EDP – Energias do
Brasil

Consulta Pública MME nº 74/19

CPAMP: Documentação técnica do
GT Metodologia contemplando
propostas de aprimoramentos
tendo como base estudos
realizados no ciclo 2018-2019

Figura 3 – Resultados dos tratamentos para variabilidade amostral e "efeito dente"

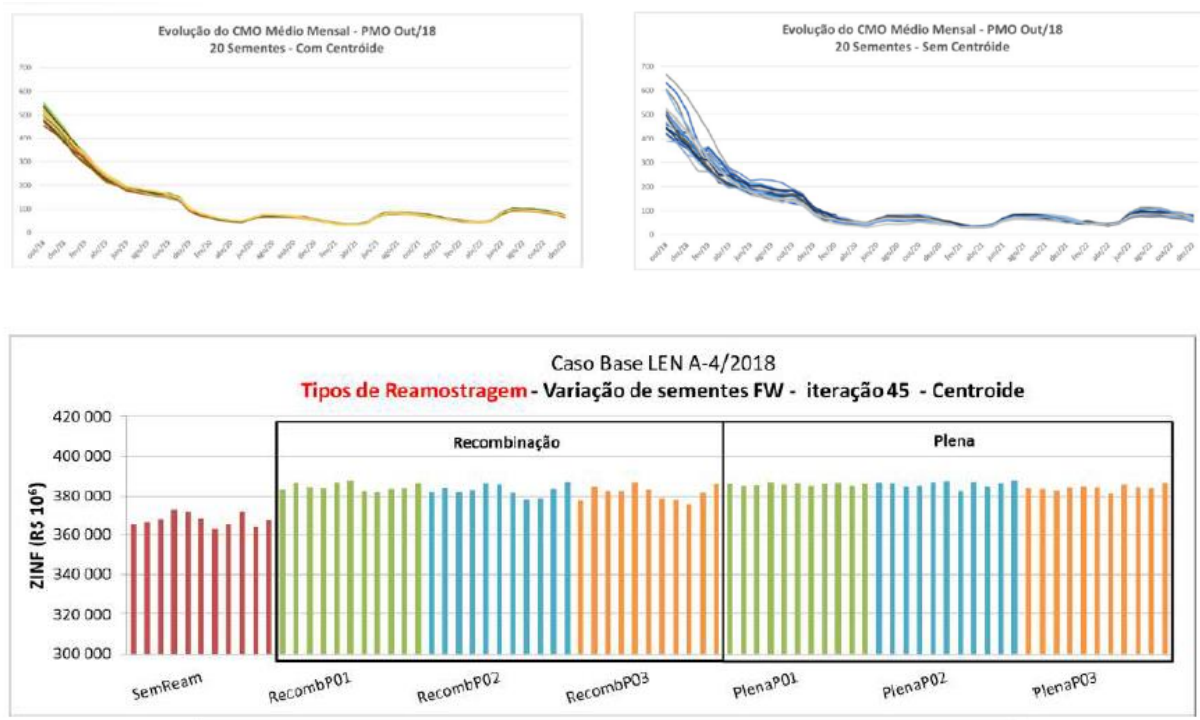
A análise da documentação permite concluir que os aprimoramentos sugeridos resultaram na redução da variabilidade nos custos médios a partir do uso dos centroides. Já a reamostragem dos cenários *forward* acelerou a velocidade de convergência, aprimorando a FCF, com menor variabilidade do ZINF para a reamostragem plena. Por outro lado, nota-se que a alteração do número de cenários *backward* e *forward* não trouxe resultados significativos até o momento. Diante do exposto:

A seleção de séries a partir dos centroides mostrou-se eficiente na redução da variabilidade das soluções do modelo NEWAVE, além de mitigar o dente do quarto mês. Já a reamostragem plena das aberturas dos cenários *forward* parecem trazer vantagens em termos de velocidade de convergências e qualidade para a Função de Custo Futuro. Dessa forma, a EDP concorda com implementação dessas mudanças já a partir de 2020.

Figura 5 – Evolução Temporal da Média do CMO

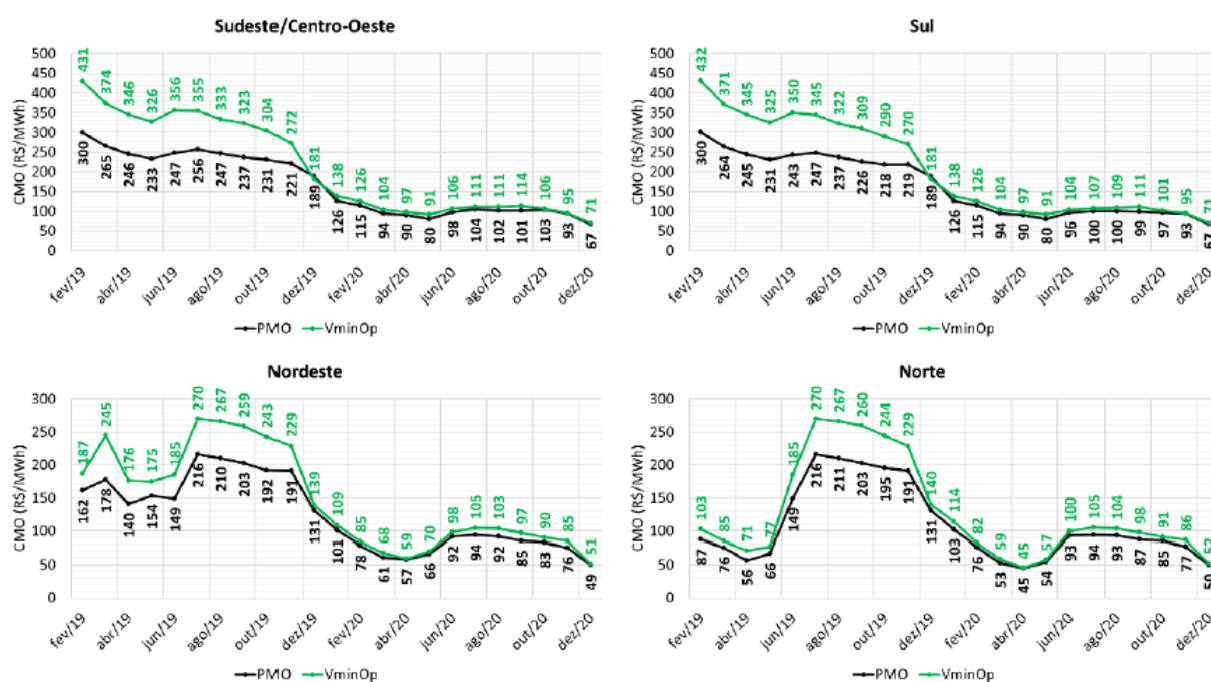
Um segundo ponto de atenção é que as análises feitas não foram conclusivas no sentido de se averiguar se a escolha do mês de aplicação da penalidade não provoca efeitos não estacionários nos preços ao longo do ano. A partir dos gráficos da Figura 5, feitos a partir das médias de preços projetados pelo modelo NEWAVE em diversos cenários de afluência, é possível notar que existe uma inflexão nos meses próximos ao mês de aplicação da penalidade (novembro), principalmente para o primeiro ano operativo, para todos os submercados do SIN. Para os anos posteriores esse efeito de custo já é mitigado.

desequilíbrios indesejáveis para o setor elétrico como, por exemplo, escolhas de sazonalidades privilegiando esse mês devido aos seus custos mais altos. Como alternativa, poderia ser analisado a aplicação da penalidade não em um mês específico, e sim utilizar essa variável de estado de forma distribuída ao longo de todo o ano operativo seguinte de forma proporcional.

Figura 6 – CMO/PLD obtido na simulação retrospectiva encadeada de 2012 a 2014

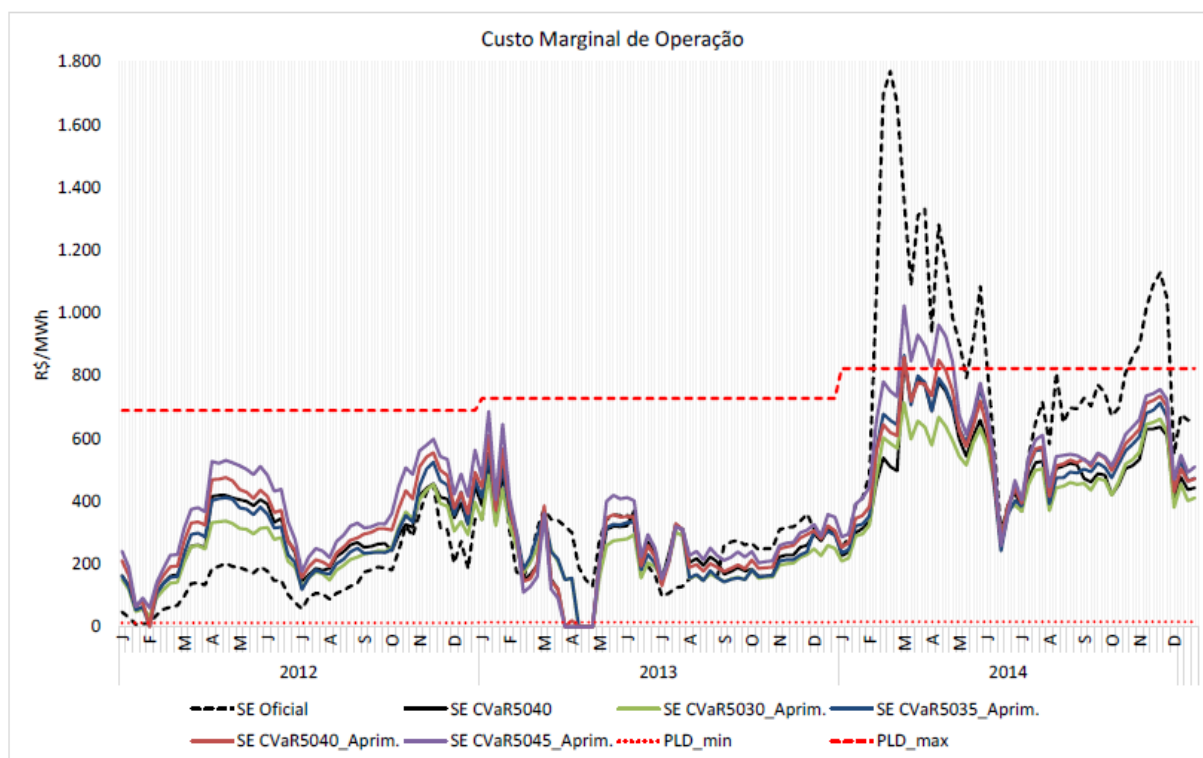
Observa-se que nas simulações de *back-test* apresentadas pela Figura 6, na qual são analisados os CMOs calculados pelo modelo DECOMP utilizando FCF provenientes de modelos NEWAVE com VMinOP em sua versão proposta, não verificaram-se as mesmas inflexões para os meses de novembro.
